Autorizzazione Integrata Ambientale

HYDROCHEM ITALIA S.R.L.

STABILIMENTO DI PIEVE VERGONTE

Parere Istruttorio Conclusivo

Schemi layout ante e post modifica

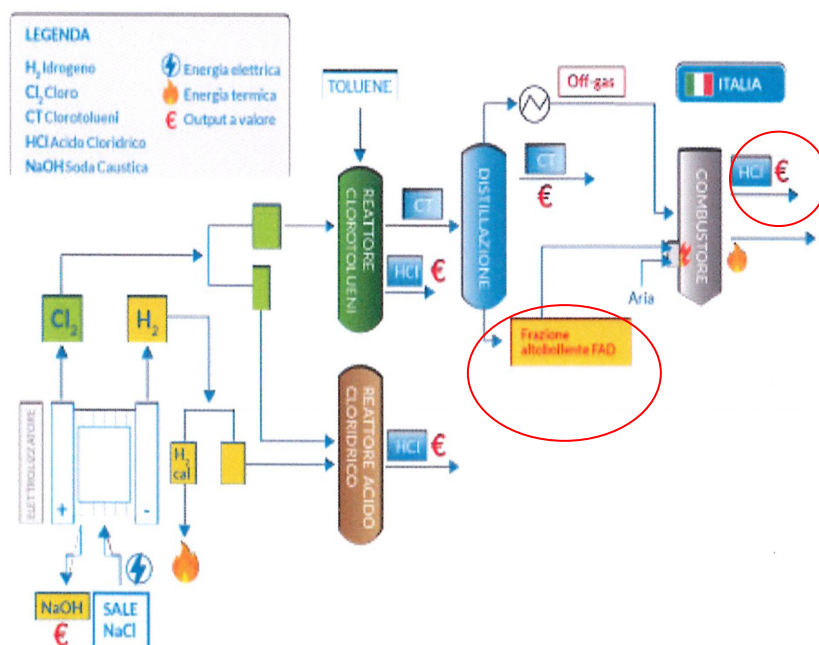
Il confronto degli schemi ante e post modifica riportati di seguito mette in evidenza la modifica primaria proposta, che riguarda la modalità di esercizio dell'esistente ossidatore termico ("combustore" negli schemi).

Schema autorizzato da AIA vigente (DM 304/2021)

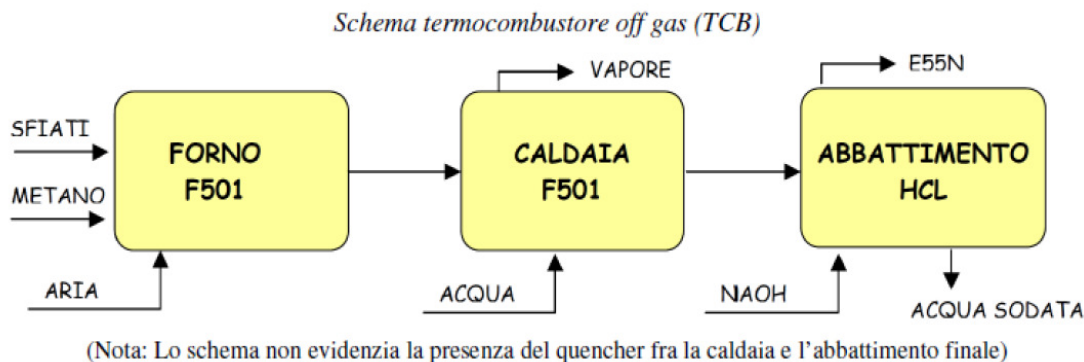
L'ossidatore termico di off-gas³ è attualmente così costituito (cfr. schema semplificato, sotto):

(OT/TCB) – Assetto proposto (con recupero di soluzione di HCl)

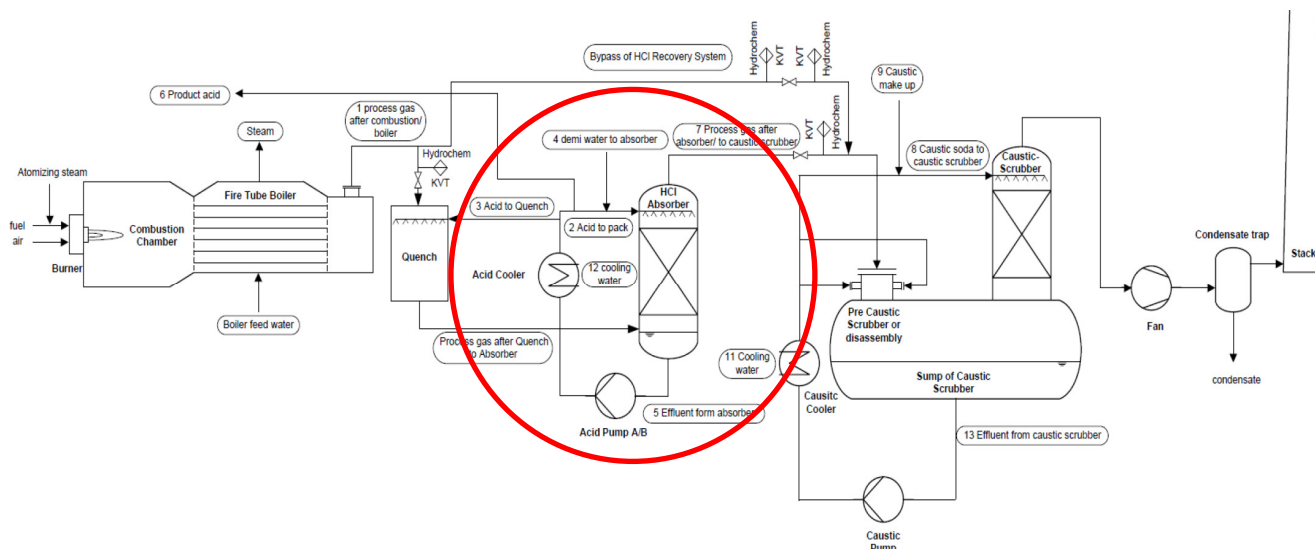
Con la modifica proposta dal gestore, l'ossidatore svolgerà una duplice azione:

Saranno apportate le seguenti modifiche, come da schema che segue:

- ossidatore termico: un nuovo sistema di iniezione del residuo liquido clororganico, dotato di pompe centrifughe e di sistema di atomizzazione con una corrente di vapore (*Fuel e atomizing steam*), per ottimizzare il processo di ossidazione termica. La camera di ossidazione è già predisposta allo scopo;
- assorbimento HCl: una nuova sezione di assorbimento del gas HCl in acqua (*HCl Absorber*) - posta tra le esistenti sezione quench e colonna di abbattimento finale (*Caustic Absorber*) degli inquinanti dei fumi di combustione, con circolazione di acqua alcalina con soda caustica NaOH -.

La nuova sezione sarà dotata di pompa di ricircolo della soluzione di acido cloridrico e raffreddamento ad acqua, con invio ai serbatoi di recupero dell'acido HCl concentrato ottenuto (*Product acid*).

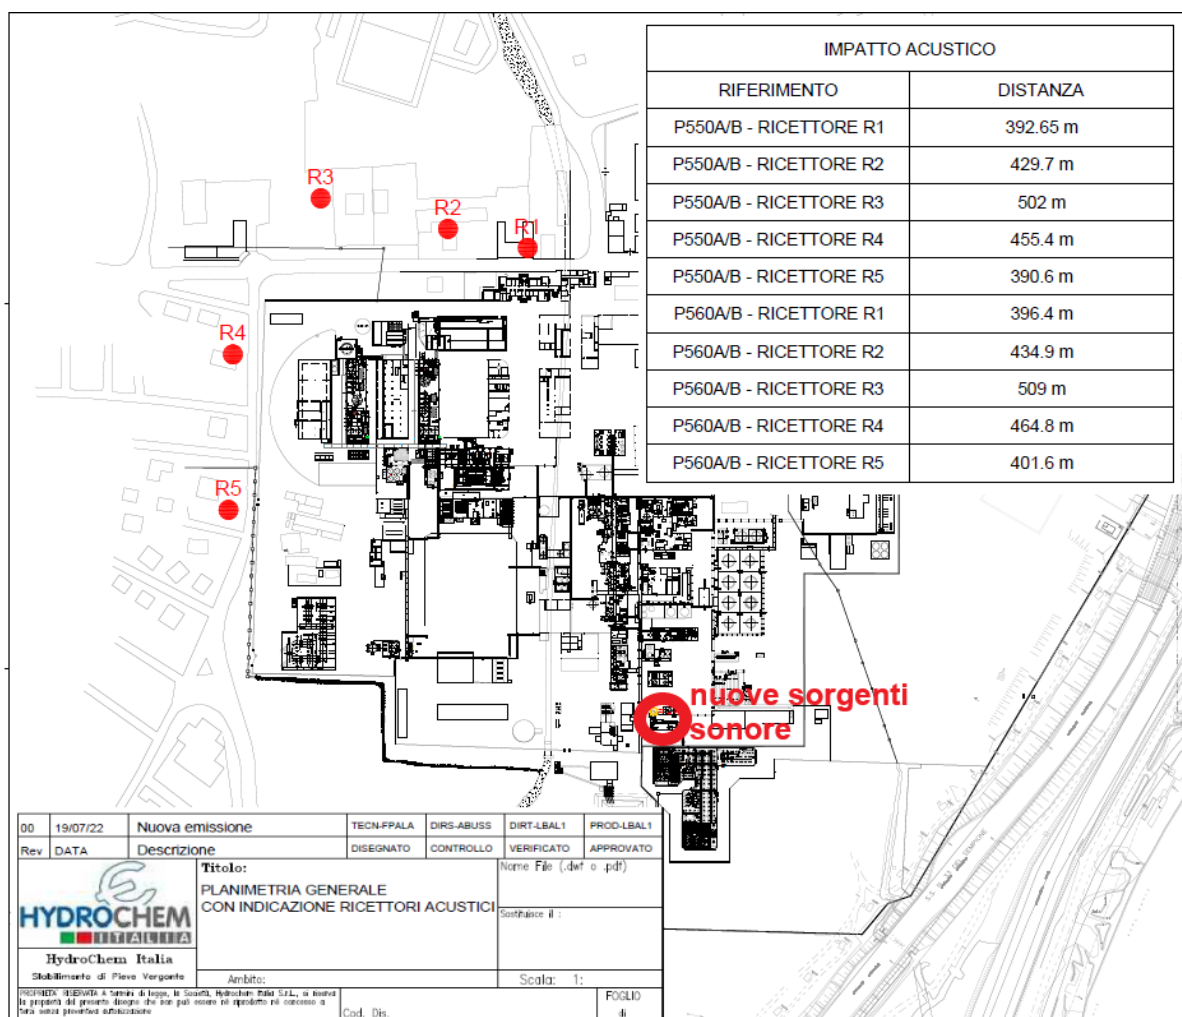
L'ubicazione dei recettori e le distanze tra gli stessi e le nuove sorgenti emissive sono evidenziate nella figura che segue. Da essa risulta che la distanza minima dei ricettori dall'area di intervento è superiore a 400 m.

Il contributo ai recettori dovuto all'avvio delle nuove sorgenti sonore è stato calcolato per semplicità ed a titolo conservativo mediante la formula di propagazione del rumore in campo libero. Tale scelta appare ovviamente assolutamente prudentiale in quanto non considera le ulteriori attenuazioni dovute alla presenza di fabbricati o di vegetazione.

I nuovi contributi attesi risultano non significativi e non in grado di variare il livello sonoro attualmente esistente presso i recettori considerati.
